Procès-verbal de contrôle d'une installation électrique en BT et TBT

NON CONFORME

Rue Boulevard Louis Mettwie
Numéro 30
Boîte 1
Postcode 1081
Commune Koekelberg
Pays Belgique

Visite de contrôle d'une ancienne installation électrique domestique d'une unité d'habitation lors de la vente sur la demande du vendeur selon (AR 08/09/2019) - RGIE Livre 1 - 8.4.2. et 8.2.1. et 4.2.4.3.

Image du tableau de repartition et de manoeuvre:

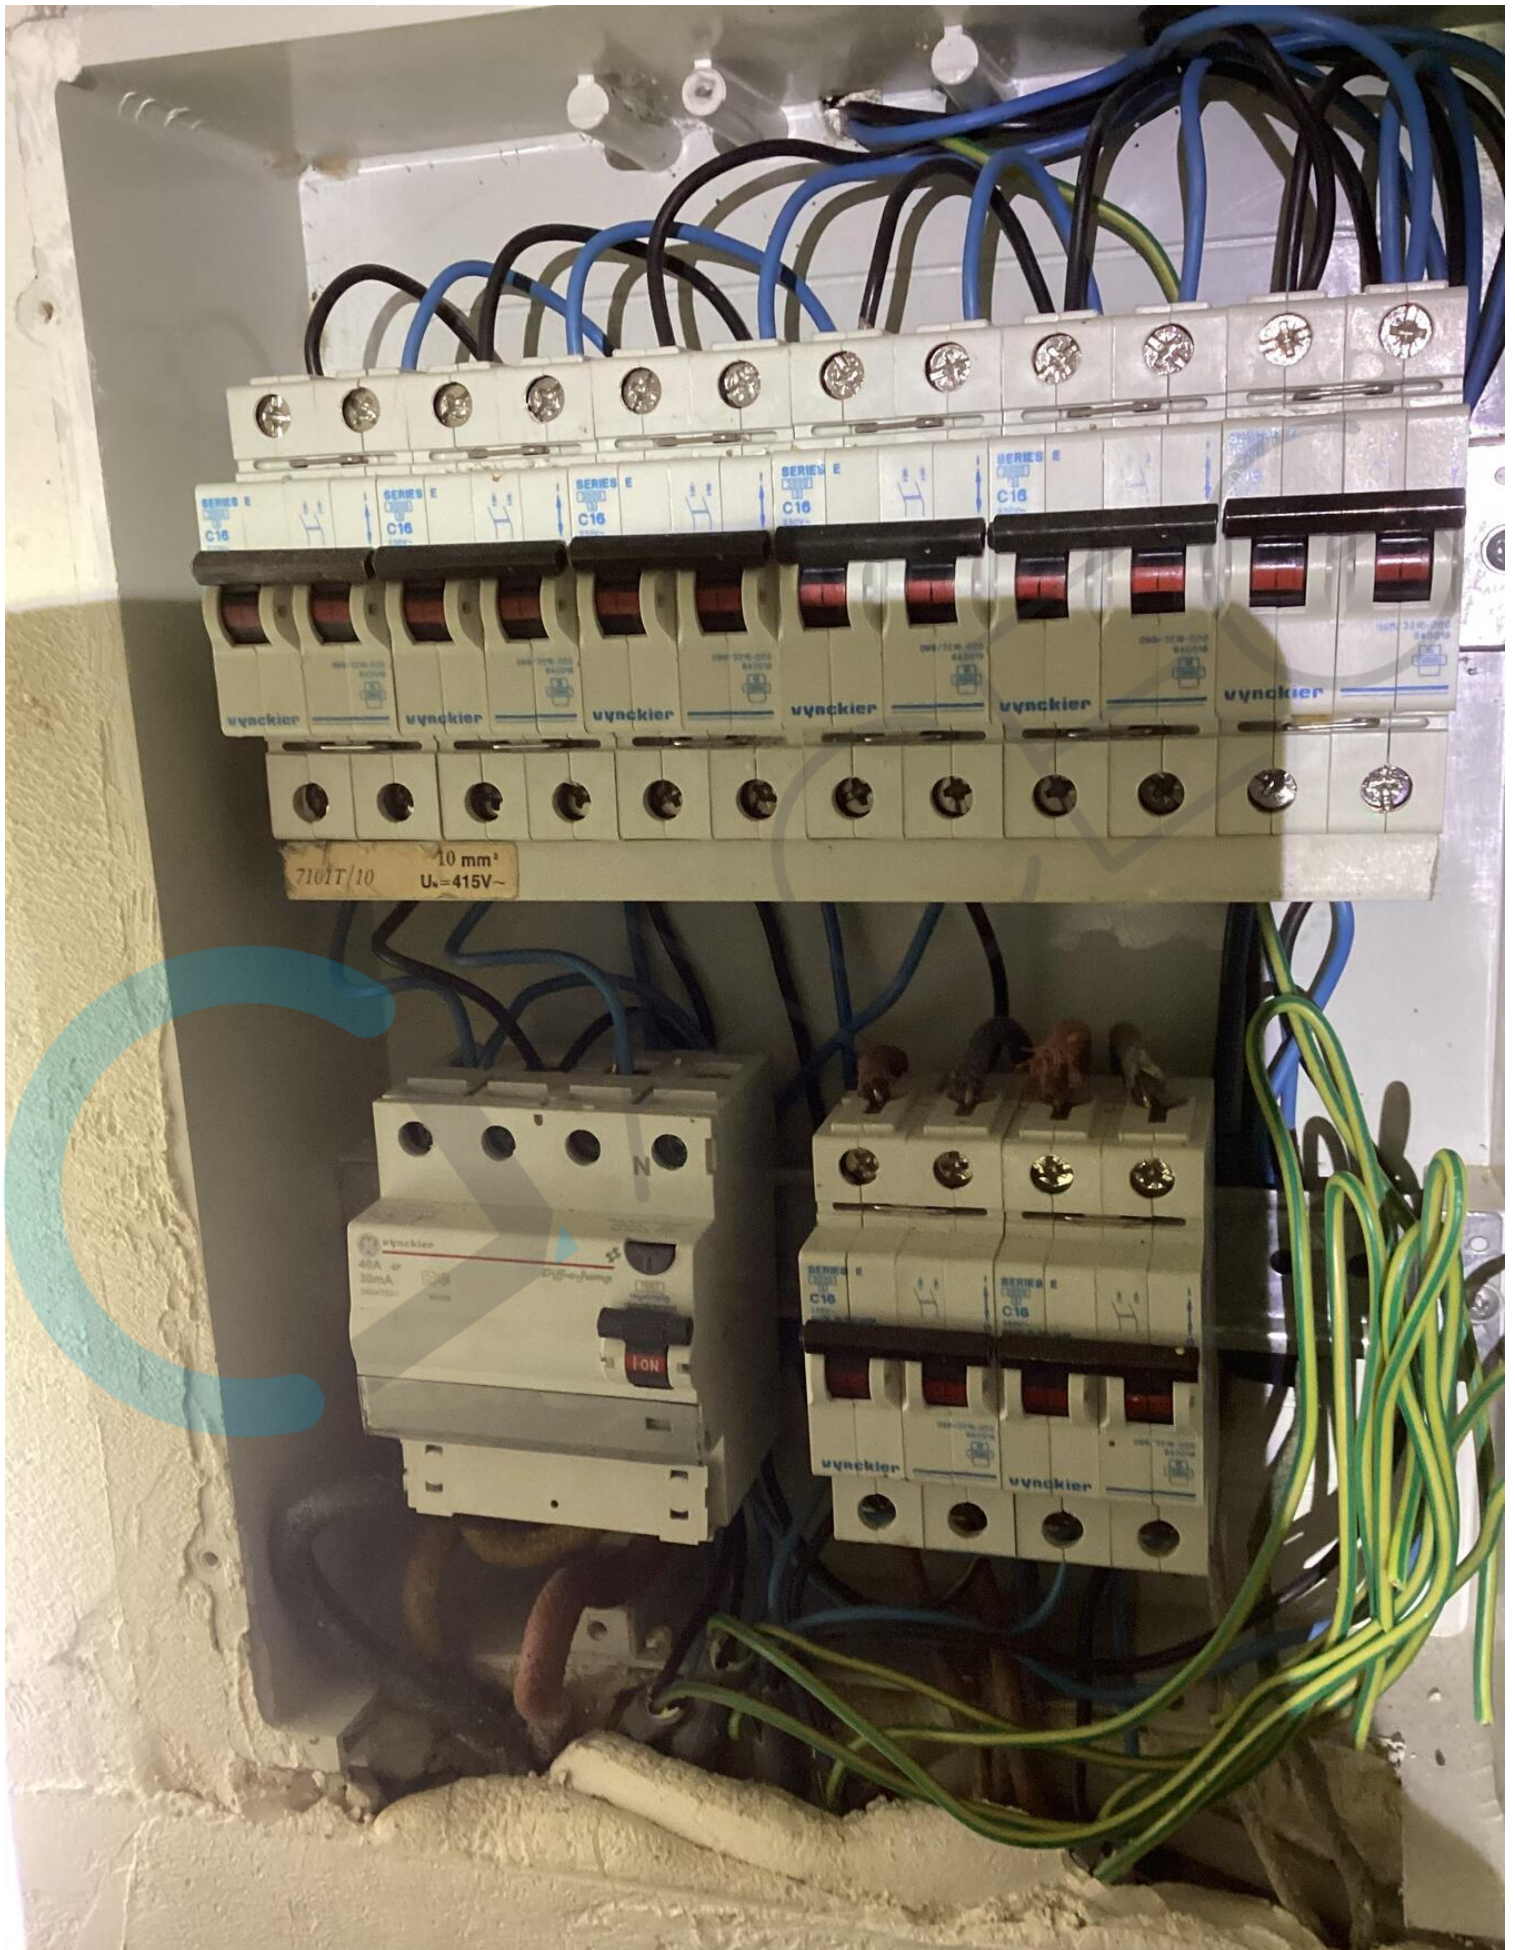
- I2.02 La continuité des conducteurs de protection et/ou équipotentielles n'est pas garantie . (Livre 1 Sous-section 5.3.5.3.G. et 5.4.3.5)
- I2.03 Un ou plusieurs dispositif(s) différentiel(s) ne fonctionne(nt) pas avec le bouton test et / ou injection de courant . (Livre 1 Sous-section 6.5.7.2)

- I3.09 Le sectionneur de terre n'est pas (ou difficilement) accessible.(Livre 1 Sous-section 5.1.5.1. et 5.4.3.5.)
- I4.01 Réaliser les liaisons équipotentielles principales et leurs connexions. (Livre 1 Sous-section 5.4.4.1. et 5.1.6.2)

- I4.06 Les liaisons équipotentielles et /ou conducteurs de protections ne sont pas raccordés selon les règles de l'art. (Livre 1 Sous-section 5.4.3.4.)
